Добавление 98: Правила № 99

Пересмотр 3 – Поправка 3

Дополнение 12 к первоначальному варианту Правил – Дата вступления в силу:
22 июня 2017 года

Единообразные предписания, касающиеся официального утверждения газоразрядных источников света для использования в официально утвержденных газоразрядных оптических элементах механических транспортных средств

«10. Цвет

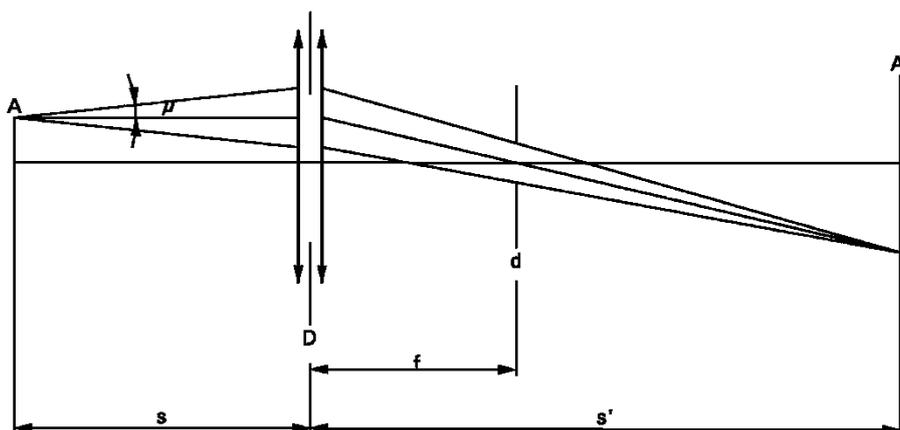
Пункт 10, рисунок исключить, а текст изменить следующим образом:

Цвет источника света измеряют в сферической поверхности с использованием системы измерения, которая показывает координаты цветности МЭК поступающего света с разрешающей способностью $\pm 0,002$ ».
